ZMĚNOVÝ LIST: <i>Betonový plot</i>		číslo ZL: ZL35
Název akce:	„Přístavba MŠ Zvídálek, Kolářkovo náměstí č.p.107, Slavkov u Brna“	
Objednatel:	Město Slavkov u Brna, Palackého nám.65, 684 01 Slavkov u Brna	
Zhotovitel:	Společnost pro MŠ Zvídálek, vedoucí společník: SKR stav s.r.o., Nováčkova 18, 614 00 Brno	
Změnový list vystavil:	Zhotovitel	
Datum:	17.9.2025	
<u>Předmět změny:</u> Předmětem změnového listu je materiálová změna části plotu směrem k sousednímu objektu. <u>Zdůvodnění změny:</u> Na základě požadavku investora byl zpracován změnový list na změnu materiálu a technologie části délky plotu k jižnímu sousedu zahrady MŠ. Z navrženého drátěného pletiva se sloupky bude v délce 21bm plot betonový se sloupky tvaru H a betonovými plotovými deskami o výšce plotu 2m. Investorem vybraný design betonového plotu je od výrobce DITON – betonový plot MODERN. <u>Vazba na zákon č. 134/2016 Zákon o zadávání veřejných zakázek</u> - Odstavec ..., § 222

Stavba: **24/402-ZL Přístavba MŠ Zvídálek - Změnové listy**

ZMĚNOVÝ LIST: Statické zajištění štítu		číslo ZL: ZL36
Název akce:	„Přístavba MŠ Zvídálek, Kolářkovo náměstí č.p.107, Slavkov u Brna“	
Objednatel:	Město Slavkov u Brna, Palackého nám

Výkres krovu

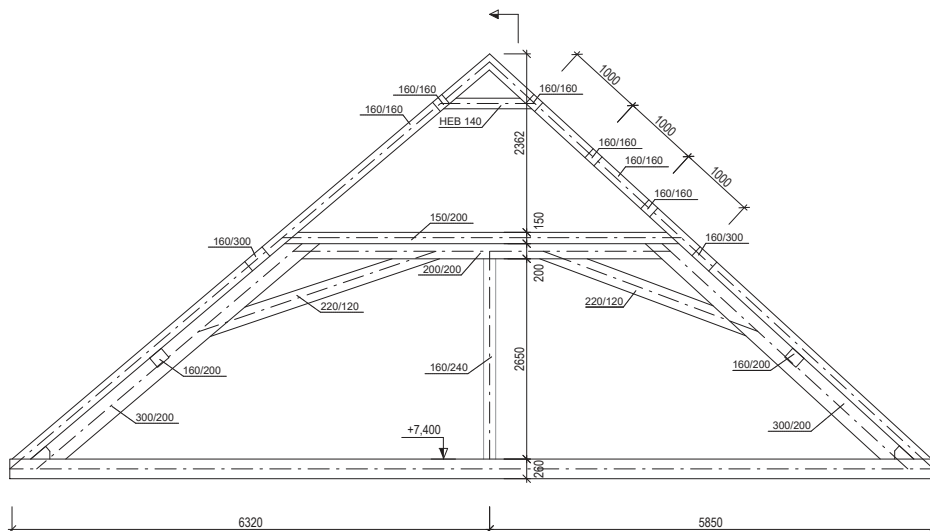
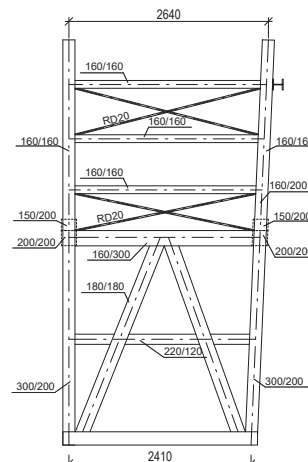
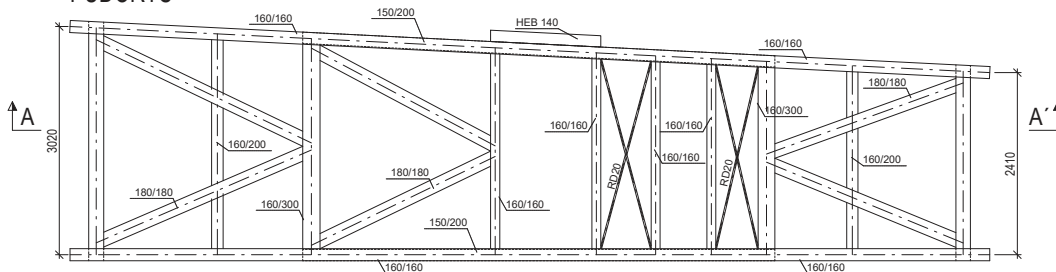
Filozofie výpočtu vycházela z předpokladu, že se vyčerpá únosnost kotvicí ocelové pásnice 5/60 mm. Charakteristická síla, kdy kotvicí pásnice ztratí funkci je 50 kN (návrhová síla je tedy cca 67,5 kN). Na náš statický model tedy působí síly, které byly použity pro návrh a posouzení plných vazeb, (hodnoty zatížení byly převzaty ze statického výpočtu firmy HURYTA s.r.o, který vypracovala Ing. Martina Juráňová), navíc byly na náš model aplikovány síly, které vyvodí nestabilita zdi, a to tak, že na horní pásnici bude působit již zmíněná síla 50 kN, a na každou ze spodních dvou pásnic charakter. síla 25 kN.

Konstrukce na dané zatížení VYHOVÍ.
